水門を有する湖沼の水位推算について

(土木学会誌 36 卷 12 号所載)

正員 金丸正春

討議に代えて 2, 3 の質問を提出しまして杉尾氏の御意見を伺いたいと存じます。

図-1

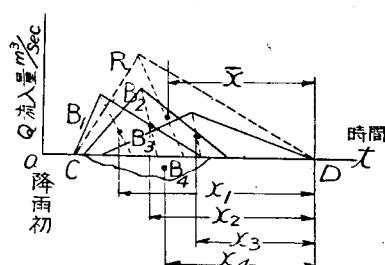
2. 湖沼に流入する川が多数ある場合に流入三角形を決定する方法 図-1 は湖沼に流入する川を B_1, B_2, B_3 とし各川の流入三角形を 図-2 に於て B_1, B_2, B_3 とし湖沼面の降雨並に湖面へ直接窪下する流入量を B_4 とし各重心と流入最終点迄の距

離を x_1, x_2, x_3, x_4 とし合成三角形を R 、重心距離を \bar{x} として

$$\Delta R = \Delta B_1 + \Delta B_2 + \Delta B_3 + B_4$$

$$\bar{x} = \frac{\Delta B_1 x_1 + \Delta B_2 x_2 + \Delta B_3 x_3 + B_4 x_4}{\Delta B_1 + \Delta B_2 + \Delta B_3 + B_4}$$

なる如く決定すれば如何。他に適當の方法あらば御教示を得たい。
